Resolución Viceministerial

Nro. 003-2014-VMI-MC

Artículo 1.- Aprobar la opinión técnica previa vinculante sobre el Estudio de Impacto Ambiental para la Ampliación del Programa de Exploración y Desarrollo del Lote 88, presentado por la empresa Pluspetrol Perú Corporation S.A., contenida en el Informe N° 008-2014-DGPI-VMI/MC de la Dirección General de Derechos de los Pueblos Indígenas, el cual forma parte integrante de la presente Resolución y constituyen la opinión técnica previa vinculante del Viceministerio de Interculturalidad.

INFORME N° 008 -2014-DGPI-VMI/MC

Figura A. Área promedio ocupada por día durante la sísmica 3D

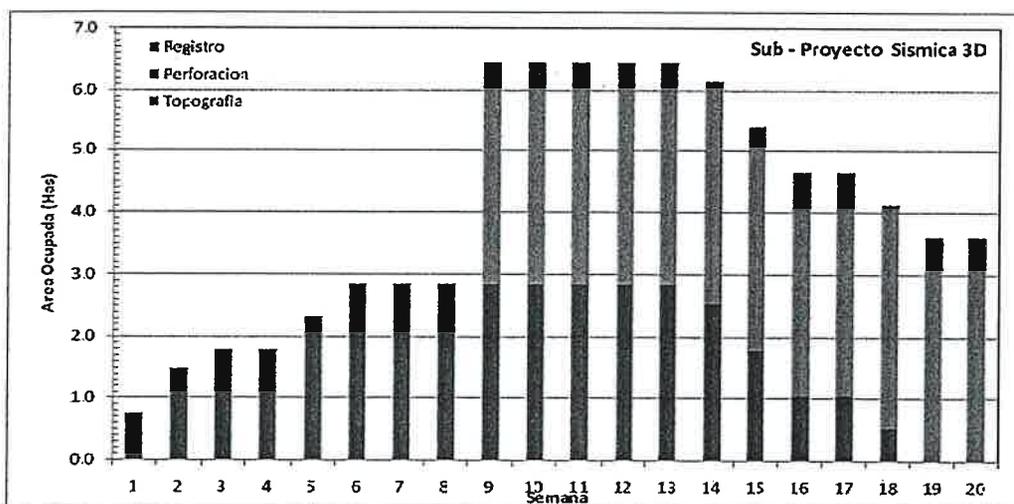
En relación a la respuesta a la observación 22, segundo párrafo, al referirse a la restricción de áreas, el titular del proyecto señala "que las superficies ocupadas en el momento de producirse esta actividad, son insignificantes en relación a las superficies disponibles". El titular del proyecto debe remplazar el término "insignificante", por una explicación que dé cuenta del total de hectáreas que ocupa el proyecto en relación a la extensión del Lote.

Asimismo en la misma observación, el titular del proyecto señala que la ocupación o restricción de áreas determinadas para las actividades del subproyecto será por períodos cortos, de entre una y dos semanas. En ese sentido, el titular del proyecto debe justificar el período señalado (una y dos semanas) para esa actividad.

El titular del proyecto respondió que la ejecución de la Sísmica 3D tendrá un área máxima ocupada de 6,45 hectáreas la cual representa el 0.00006 % de la superficie del Lote 88 que se superpone a la Reserva Territorial Kugapakori, Nahua, Nanti, la misma que cuenta con un área total de 106,000 hectáreas.

Asimismo, el titular del proyecto, establece que en relación a la permanencia en áreas determinadas o puntuales, tendrán un avance promedio estimado para el sub-proyecto de Sísmica 3D de 500 metros diarios, teniendo en cuenta las condiciones meteorológicas y topográficas particulares. Este subproyecto se ejecutaría en 20 semanas.
